# Technical *Info*

## Zmiana typu paska wielorowkowego w modelu Renault z silnikami 1,4 /1,6 16 V z klimatyzacją K4J/ K4M

rys. 1

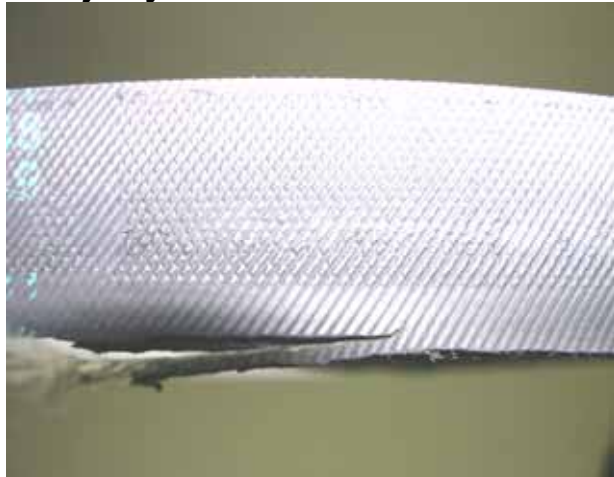
Pasek pracuje głośno, szybko się zużywa i wykazuje oznaki zużycia. W razie bocznego otarcia pasmo wraz z żeberkami może się urwać i spowodować poważne uszkodzenie silnika.

Paski wielorowkowe w starszych pojazdach mają 6 żeberek (6 PK 1748).

Nowa wersja ma ich tylko 5 (5 PK1750), aby odstęp paska od agregatów był większy i wg firmy Renault właśnie ten pasek powinien być wszędzie montowany.

Nowy pasek z 5 żeberkami należy założyć na zewnętrzne rowki koła pasowego. Wewnętrzny rowek powinien zostać pusty. W związku z tym należy również sprawdzić działanie generatora na biegu jałowym. Należy również przeprowadzić kontrolę pompy hydraulicznej wspomagania kierownicy pod kątem luzu osiowego. (błąd zbieżności !)

Przed założeniem rowkowych kół pasowych należy je oczyścić ze ścieru za pomocą szczotki drucianej!
